CORREGIMIENTO DE ALCALDE DÍAZ, DISTRITO DE PANAMÁ, PROYECTO ESTACIÓN DE COMBUSTIBLE

INFORME TÉCNICO DE EVALUACIÓN DE ESTUDIO DE IMPACTO AMBIENTAL

FECHA:	1 DE DICIEMBRE DE 2021
NOMBRE DEL PROYECTO:	ESTACIÓN DE COMBUSTIBLE
PROMOTOR:	INVERSIONES YUE, S.A.
CONSULTORES:	YISEL MENDIETA E ISABEL MURILLO
UBICACIÓN:	CORREGIMIENTO DE ALCALDE DIAZ, DISTRITO DE PANAMÁ, PROVINCIA DE PANAMÁ.

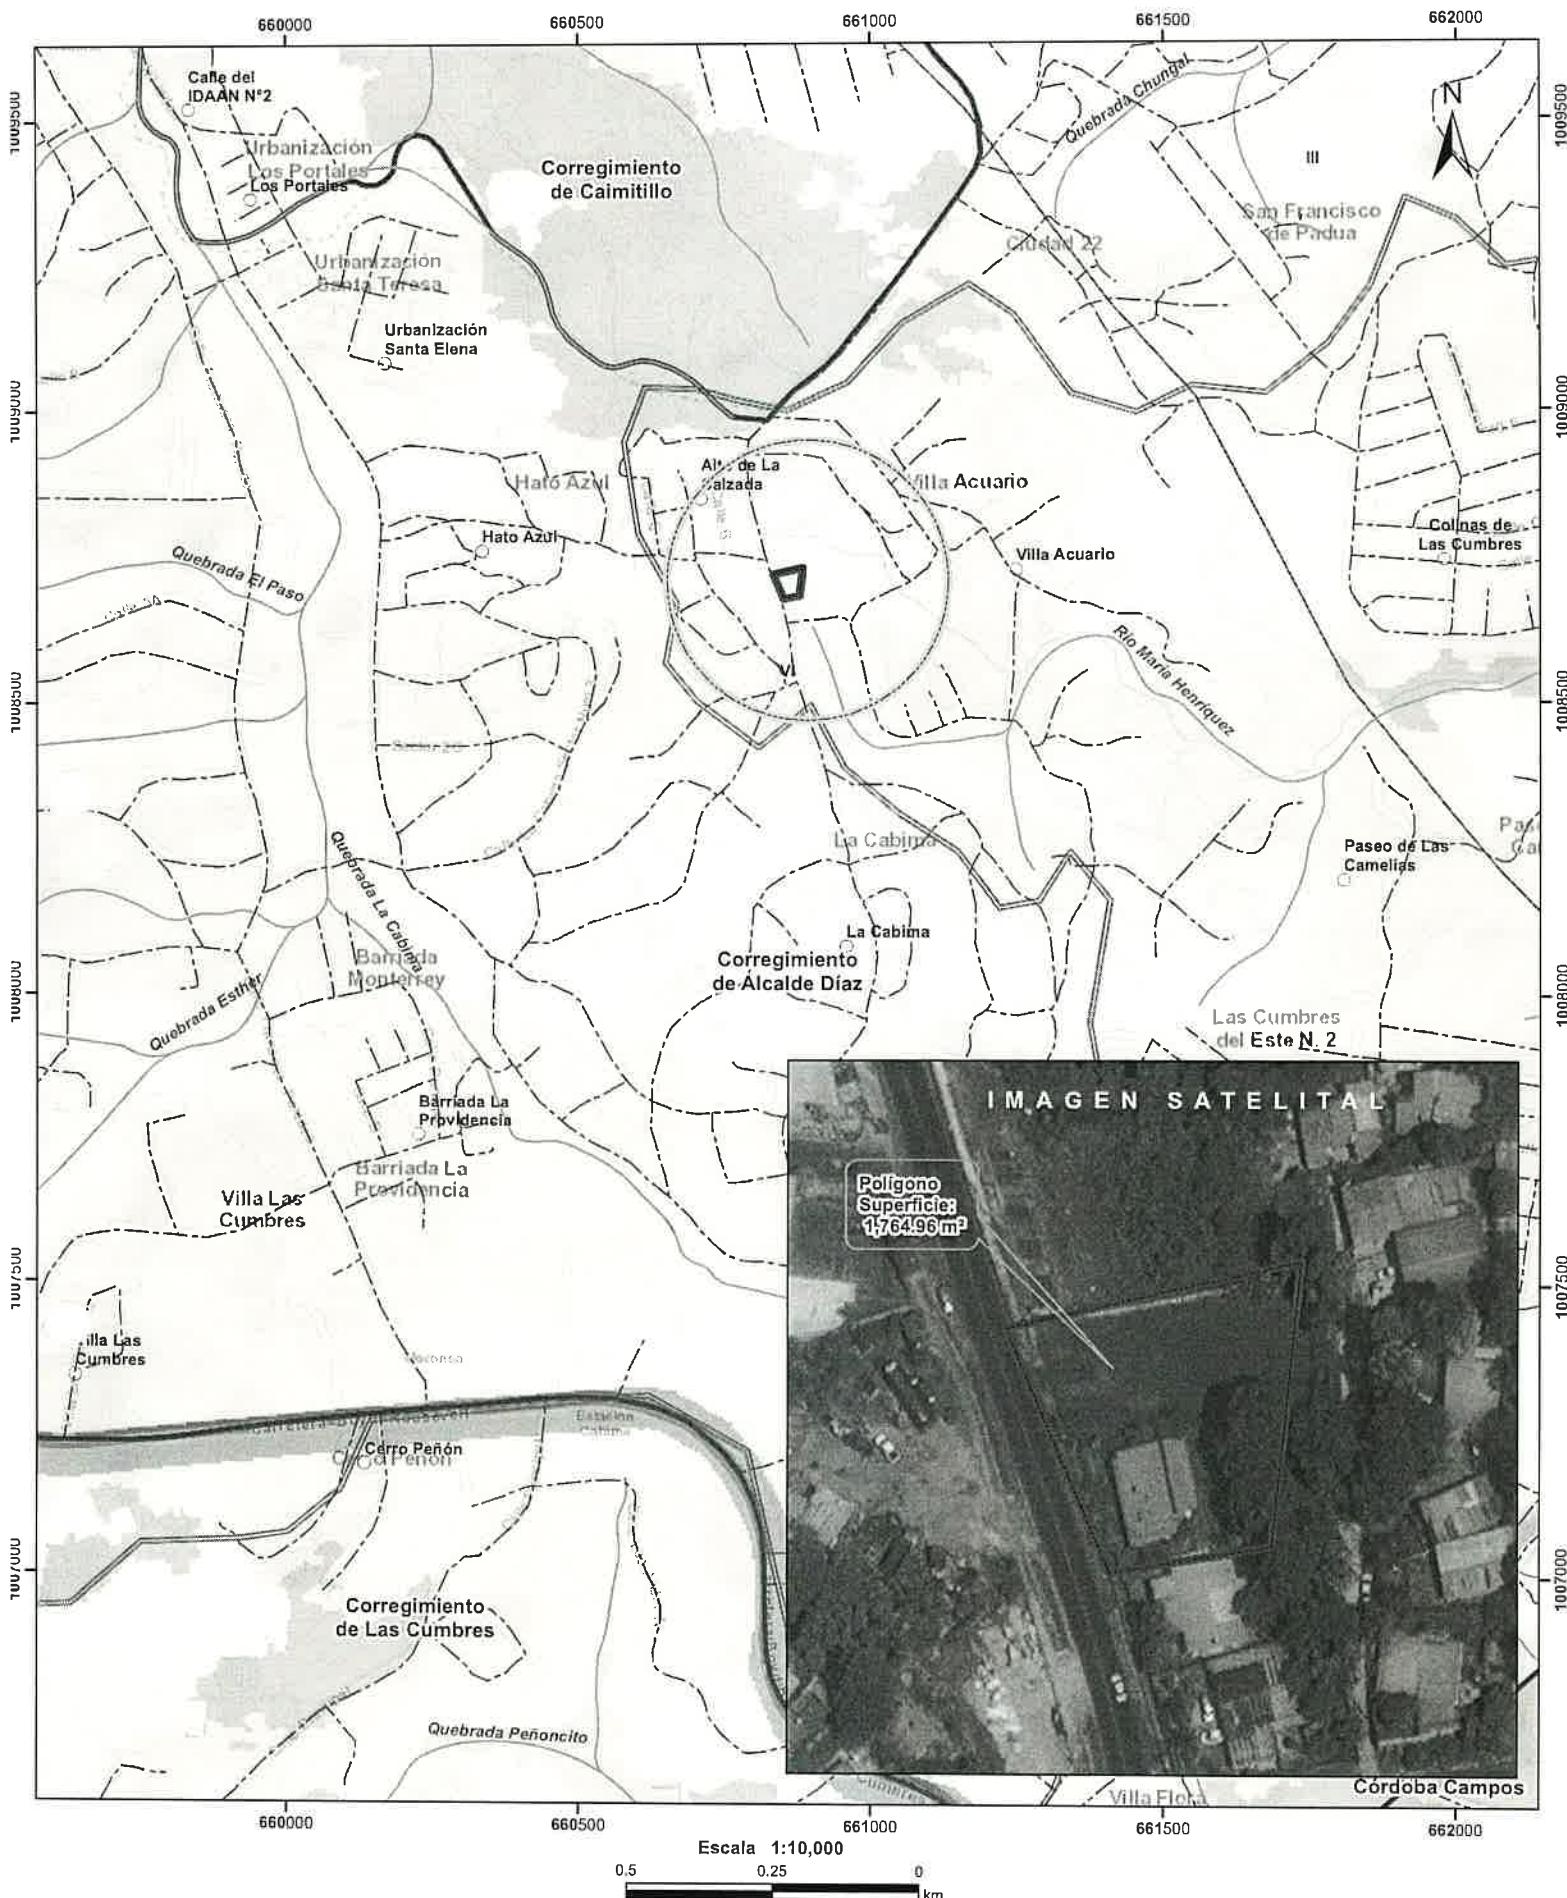
Mediante la memorando **GEOMATICA-EIA-CAT I-0430-2021**, recibido el día 24 de septiembre del 2021 emitida por la Dirección de Información Ambiental indicando con Con los datos proporcionados se generó un polígono (2,070.73m²). El mismo se ubica fuera de los límites del Sistema Nacional de Áreas Protegidas. De acuerdo a la Cobertura y Uso de la tierra 2012, los datos de los polígonos se ubican al 100% dentro de la categoría de “área poblada”; y según la Capacidad Agrológica se ubica en el tipo VI (No arable, con limitaciones severas, aptas para pastos, bosques, tierras de reservas.(ver fojas 19 y 20 del expediente administrativo correspondiente).

1-En la página 20 del estudio de impacto ambiental, en el punto **5. DESCRIPCIÓN DEL PROYECTO OBRA O ACTIVIDAD** menciona que “*El proyecto denominado “ESTACIÓN DE COMBUSTIBLE”, se desarrollará sobre la finca FOLIO REAL N°70089(F), cuya superficie es de 1769m²16dm²[...]*”, sin embargo mediante memorando **GEOMATICA-EIA-CAT I-0430-2021** menciona que “*Con los datos proporcionados se generó un polígono (2,070.73 m²)*”, por lo que se solicitamos:

- a) Aclarar la superficie total a utilizar de la finca para la ejecución del proyecto.

b) Presentar las respectivas coordenadas UTM del área, acordes a la superficie indicada.

Al subpunto (a), la cual hacia en aclarar la superficie total a utilizar de la finca para la ejecución del proyecto., como respuesta el promotor indica que “Aclarar la superficie total a utilizar de la finca para la ejecución del proyecto. Tenemos a bien señalar que el proyecto se ejecutara sobre superficie de 1769m² 16dm²”.(Ver Fojas 36 del expediente administrativo).

Al subpunto (b), la cual hacia referencia en presentar las respectivas coordenadas UTM del área, acordes a la superficie indicada, como respuesta el promotor presenta las coordenadas solicitadas”.(Ver Fojas 36 del expediente administrativo).
